Parecer Técnico SEMAD/SUPRAM LESTE-DRRA nº. 43/2023

Parecer Técnico SEMAD/SUPRAM LESTE-DRRA nº. 43/2023 (vinculado ao DOC SEI n. 68195169)		
INDEXADO AO PROCESSO: Licenciamento Ambiental Simplificado – LAS RAS	PA SLA: 207/2023	SITUAÇÃO: Sugestão pelo Indeferimento

EMPREENDEDOR: NEVESTONES LTDA		CNPJ: 21.080.379/0001-67		
EMPREENDIMENTO: NEVESTONES LTDA		CNPJ: 21.080.379/0001-67		
MUNICÍPIO: São José da Safira - MG		ZONA: RURAL		
COORDENADAS GEOGRÁFICA (DATUM): SIRGAS 2000		LAT/Y 18° 15' 45.96'S	LONG/X 42° 11' 9.75'W	
LOCALIZADO EM UNIDADE DE CONSERVAÇÃO: Não				
BACIA FEDERAL: Rio Doce		BACIA ESTADUAL: Rio Suaçuí Grande		
Circunscrição Hidrográfica - CH: DO4				
CRITÉRIO LOCACIONAL INCIDENTE: Não incide				
DNPM/AMN: 833.028/2007		Substâncias: Berilo, Turmalina e Muscovita		
CÓDIGO	ATIVIDADE OBJETO DO LICENCIAMENTO (DN 217/2017)	PARÂMETRO	CLASSE	PORTE
A-02-06-2	Lavra a céu aberto - Rochas ornamentais e de revestimento	Produção bruta: 6.000m³/ano	2	P
A-05-04-6	Pilha de rejeito/estéril de rochas ornamentais e de revestimento, pegmatitos, gemas e minerais não metálicos	Área útil: 2ha	2	P
A-05-05-3	Estrada para transporte de minério/estéril externa aos limites de empreendimentos mine

Figura 1: Localização do empreendimento em relação ao CAR.

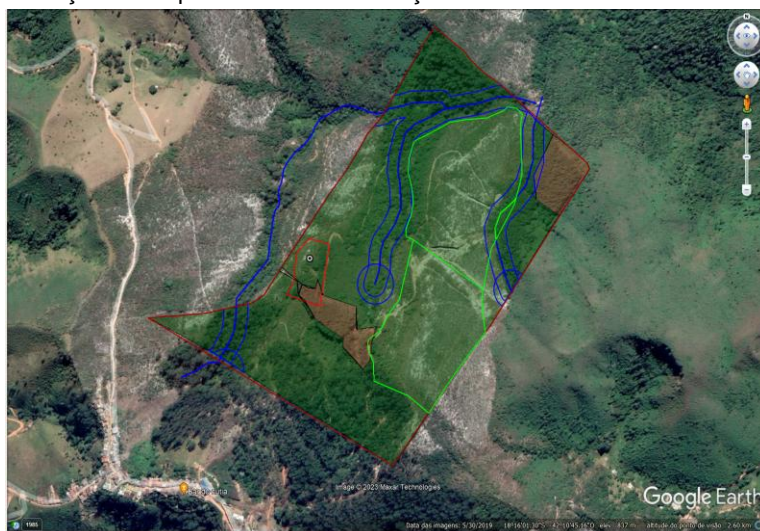
Portanto, conforme descrição da vegetação local e em consulta aos dados do CAR MG-3163003-42CA.73F7.914B.40EA.9A60.ED6F.1F76.7FE4 da propriedade em nome de Douglas Willans Neves (CPF: 797.951.706-78), obteve-se a seguinte imagem:

Como não foi apresentada a planta de detalhe, projeto da pilha de estéril e estrada, além de demais detalhes da infraestrutura do empreendimento, restou prejudicada a avaliação de possíveis intervenções ambientais e impactos inerentes à atividade.
